Dotyczy: postępowania o udzielenie zamówienia publicznego prowadzonego w trybie przetargu nieograniczonego na Wykonanie robót budowlanych obejmujących budowę, przebudowę i rozbudowę linii kolejowej nr 47 w zakresie dobudowy drugiego toru wraz z infrastrukturą towarzyszącą, w ramach zadania: „Modernizacja infrastruktury kolejowej linii WKD – poprzez budowę drugiego toru linii kolejowej nr 47 od Podkowy Leśnej do Grodziska Mazowieckiego”.

Zamawiający – Warszawska Kolej Dojazdowa sp. z o. o. z siedzibą w Grodzisku Mazowieckim, działając na podstawie art. 135 ust. 6 oraz art. 137 ust. 1 ustawy z dnia 11 września 2019 r. Prawo Zamówień Publicznych (Dz.U. z 2021, poz. 1129 z późn.zm), dalej zwanej „ustawą Pzp”, przekazuje treść zapytań, które wpłynęły w terminie, o którym mowa w art. 135 ust. 2 ustawy Pzp wraz z wyjaśnieniami treści Specyfikacji Warunków Zamówienia (dalej: „SWZ”) oraz dokonuje jej modyfikacji.

Znak postępowania: WKD10c-27-14/2021

Pytanie nr 337:

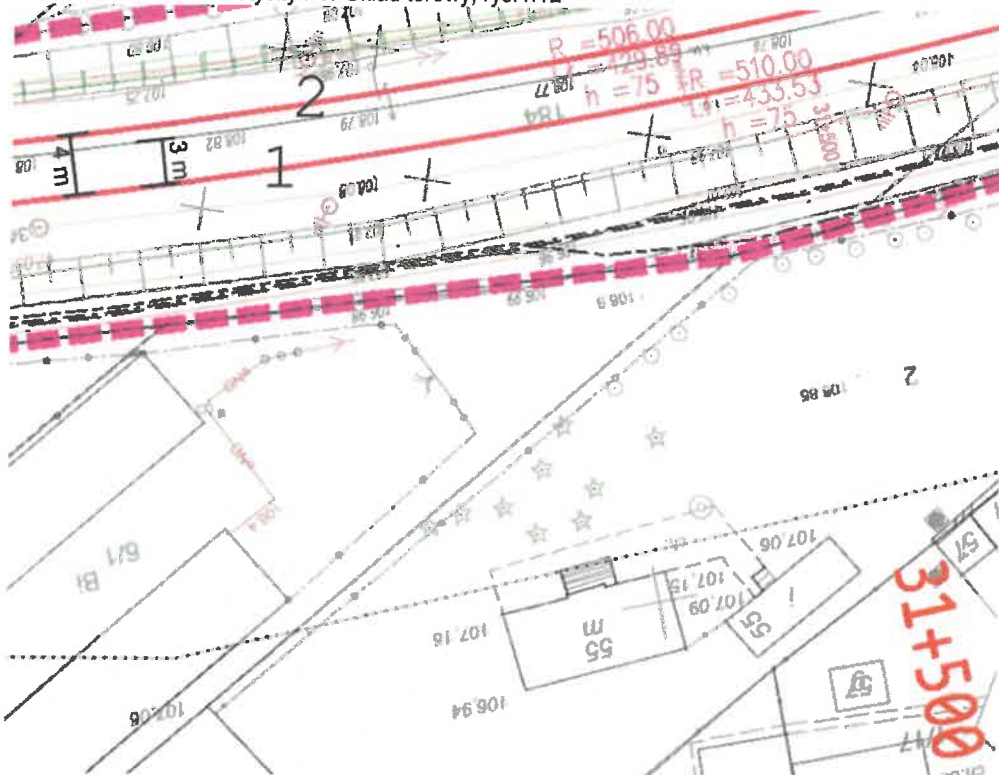
BRANŻA TOROWA: Prosimy o podanie rodzaju przytwierdzenia opornic w projektowanych rozjazdach.

Pytanie nr 367:

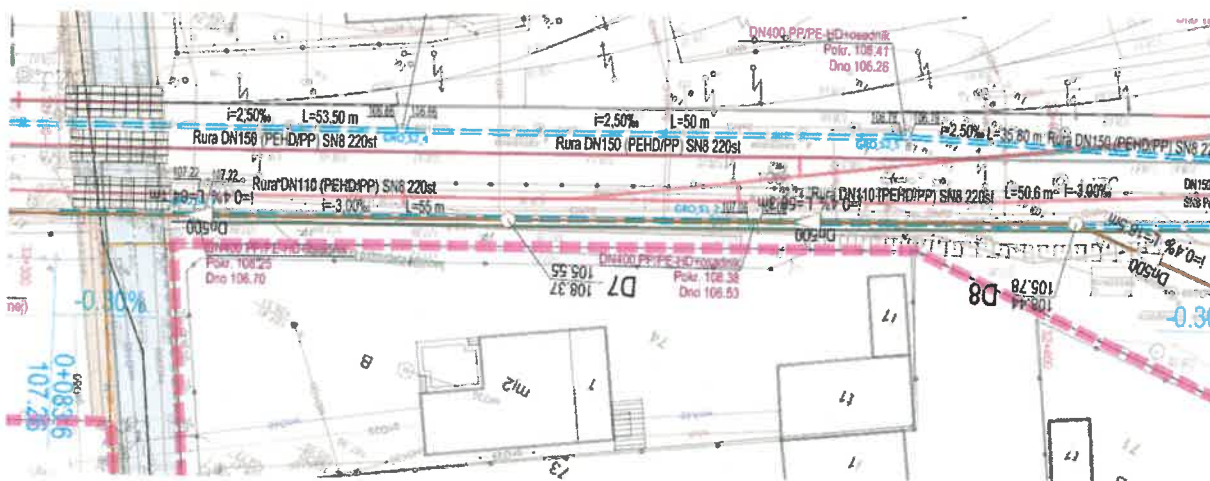
Brak szczegółu konstrukcyjnego połączenia rowu umocnionego/nieumocnionego ze studniami sanitarnymi/drenarskimi. Proszę o uzupełnienie.

Rozdział 6.2.4. Zagęszczenie górnej warstwy pokrycia ochronnego torowiska

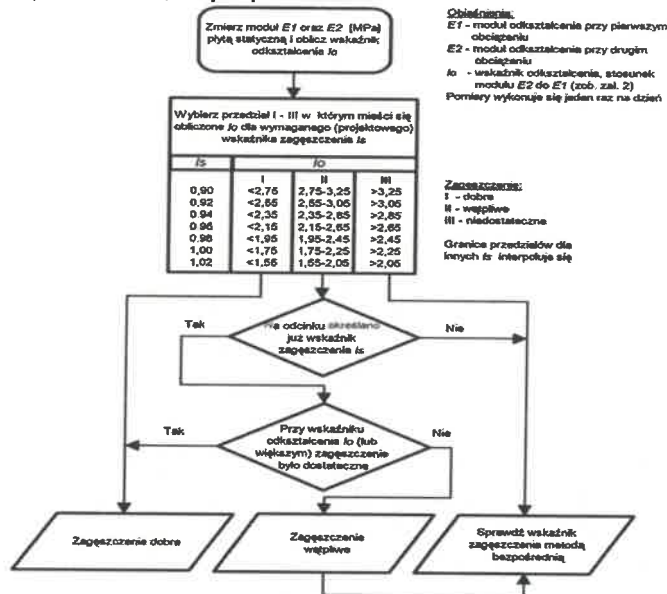
"Zagęszczenie górnej warstwy pokrycia ochronnego torowiska stabilizowanego mechanicznie należy uznać za prawidłowe, gdy stosunek wtórnego modułu E2 do pierwotnego modułu odkształcenia E1 jest nie większy od 1.45

$$E2/E1 \leq 1.45$$
